RELATÓRIO DE APRESENTAÇÃO DA PAUTA
CÉLULA DE DIRETRIZES URBANAS (CEDUR/COURB)
CÉLULA DE NORMATIZAÇÃO (CENOR/COURB)

RELATÓRIO Nº: 01/2026 – CEDUR/CENOR

PROCESSOS Nº: S2026117804 – SEUMA

ASSUNTO: ANÁLISE DE ORIENTAÇÃO PRÉVIA PARA PARCELAMENTO - AOP 1ª FASE

Figura 01 – Testada da quadra (401,89 m).

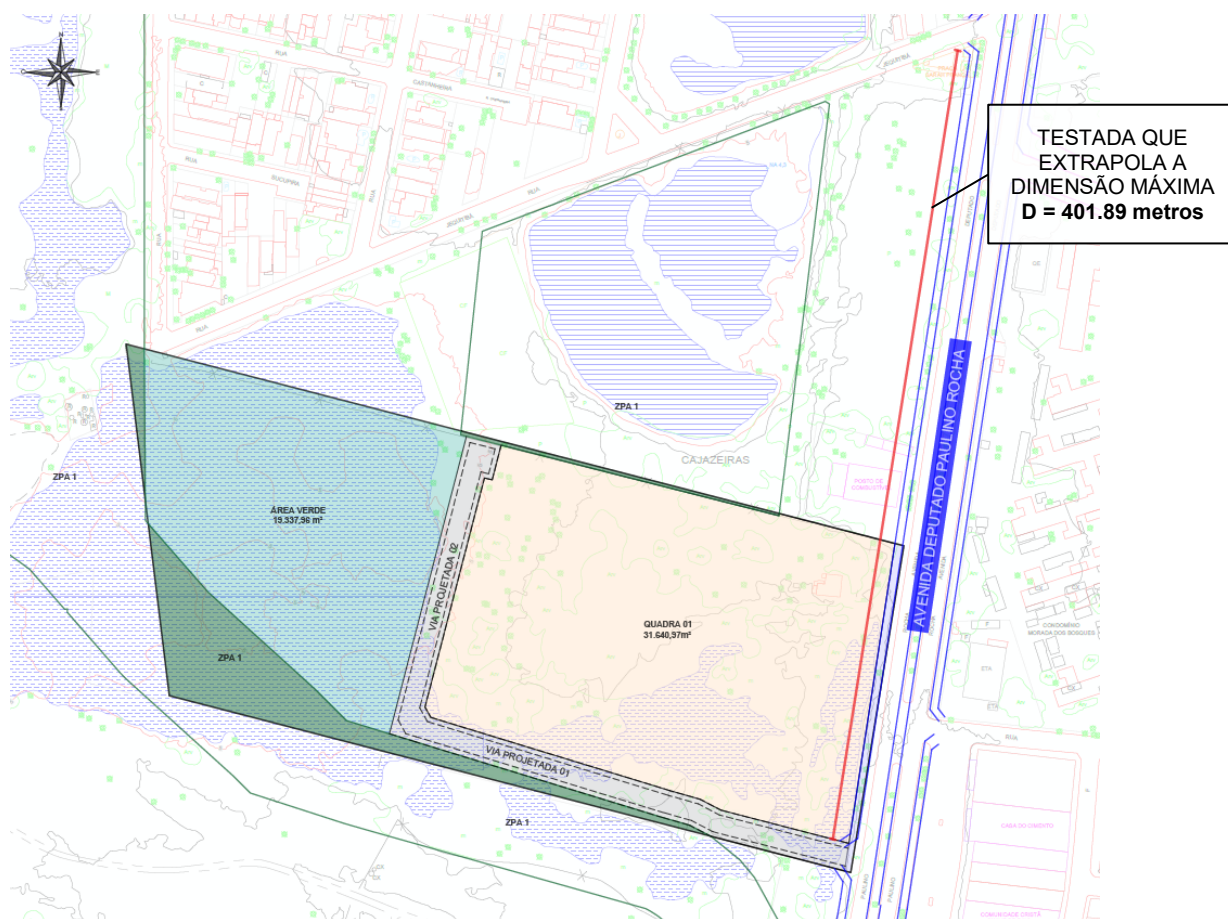
Como consequência, a configuração proposta resulta em quadra com testada de **401,89 m**, superior ao limite máximo de **300,00 m** estabelecido no Anexo 3.1 da Lei Complementar nº 236/2017 para loteamentos industriais, conforme ilustrado na Figura 01.

Dessa forma, a flexibilização do parâmetro relativo à dimensão máxima da quadra deverá ser submetida à apreciação da Comissão Permanente de Avaliação do Plano Diretor – CPPD, nos termos do art. 14, § 3º, da Lei Complementar nº 236/2017.

- I. **Flexibilização dos percentuais de áreas públicas, com recepção da totalidade das áreas destinadas à Área Verde, Área Institucional e Fundo de Terras como Área Verde destinada à implantação da Unidade de Conservação Carnaubal das Jandaías;**
- II. **Flexibilização do parâmetro máximo de extensão da quadra, em razão da alteração do traçado viário necessária à preservação da Unidade de Conservação;**
